De la: [redacted]
Trimis: 28 ianuarie 2019 10:25
Către: Relatii Publice; Presedinte Cgmb; Comisia de Urbanism si Amenajarea Teritoriului;
[redacted] (contact extern); registratura@primarias1.ro
Cc: ramona visloguzov
Subiect: Petitie Planului de Urbanism Zonal Coordonator Sector 1
Atașări: Adresa PMB - PUZ Coordonator S1-1-1.docx
Importanță: Maxim

Subsemnatul [REDACTAT] domiciliat în [REDACTAT] va aduc și pe aceasta cale la cunoștința următoarele observații cu privire la etapa actuală a elaborării Planului de Urbanism Zonal Coordonator Sector 1:

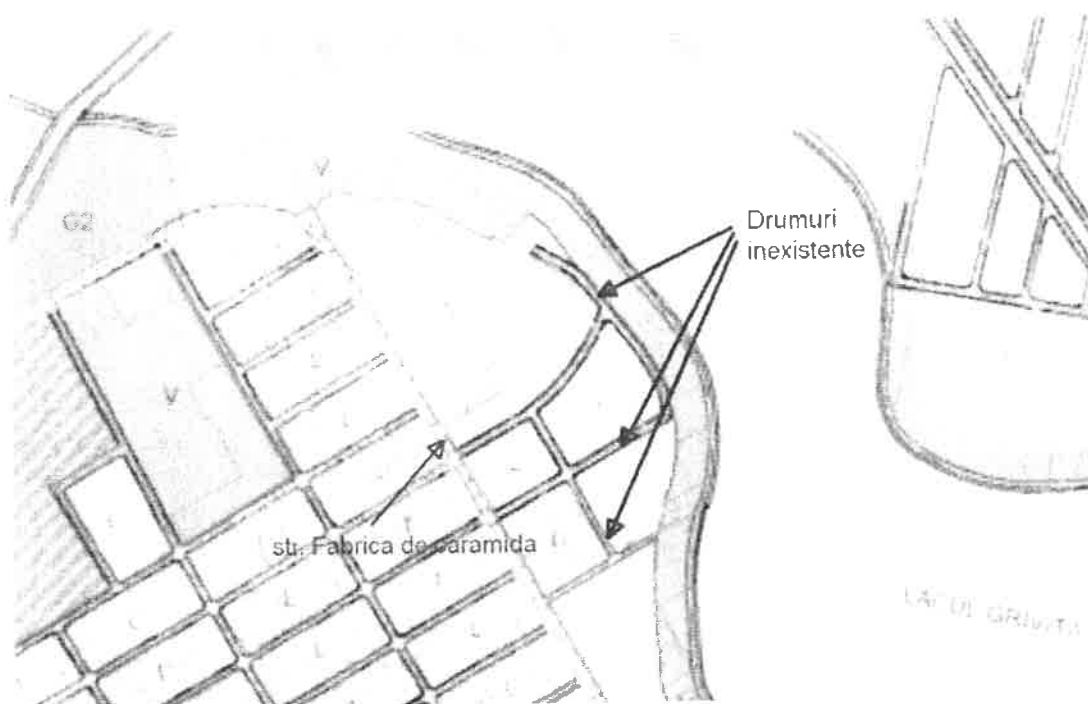
5. În figura de mai jos, apar drumuri inexistente pe porțiunea dintre str. Fabrica de Caramida, Lacul Grivita și respectiv cartierul ANL și locuințele individuale de la Fabrica de Caramida nr 3. Aceste drumuri ar urma să traverseze un teren actualmente în proprietate privată care însă este și a fost dintotdeauna spațiu verde, neconstruit. De aceea aceste drumuri nu trebuie să figureze pe PUZ coordonator ele tinând de decizia proprietarului; mai mult decât atât, transformarea acestui spațiu verde de circa 5 ha în zona « L » este o decizie contrară politicii urbane sustenabile, de asigurare a unei bune calități a vieții în București. Propunem deci recuperarea în domeniul public al acestui fost parc sportiv și de agrement și redarea lui în folosul comunității, sau în cel mai rău caz să se acorde caracteristica de zone L1a și verificarea sustenabilității coeficienților de urbanism în cazul unei dezvoltări imobiliare pe această suprafață.

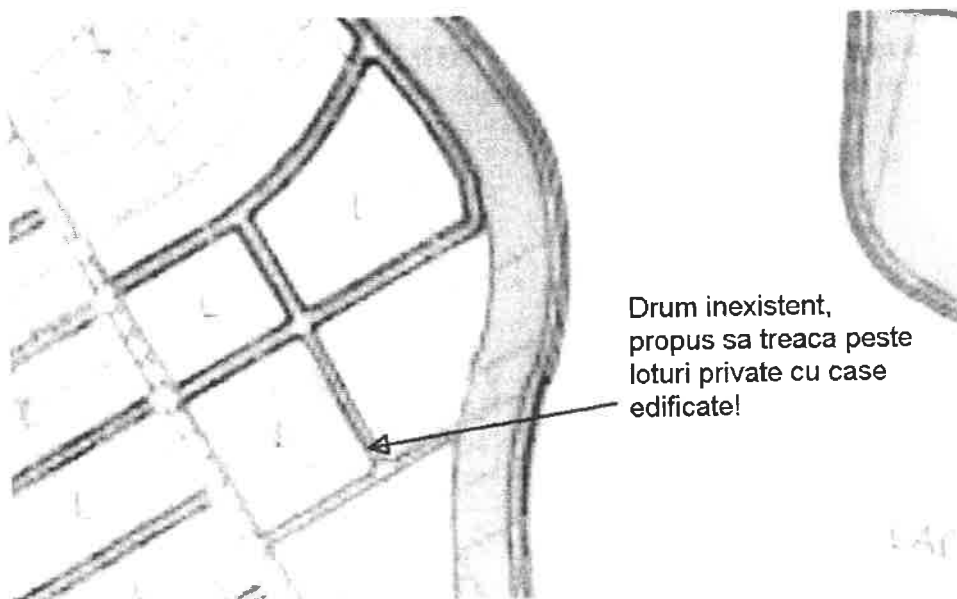
6. In detaliul de mai jos apare un drum nou, paralel cu str. Fabrica de Caramida, care face jonctiunea cu o alee privata aferenta loturilor Fabrica de Caramida nr. 5. Acest drum nou figurat pe plan, nu doar ca priveste domeniul de proprietati private dar trece si peste 2 loturi cu constructii edificate! Este deci o dubla eroare, care nu poate figura intr-un PUZ coordonator si de aceea solicitam eliminarea acestui drum suplimentar si pastrarea PUZ-ului coordonator in limitele scopului sau si al caietului de sarcini aferent. Deasemenea, aleea privata aferenta loturilor Fabrica de Caramida nr. 5 este figurata ca si drum public, ceea ce nu este adevarat conform actelor de proprietate si PUZ-ului aprobat.
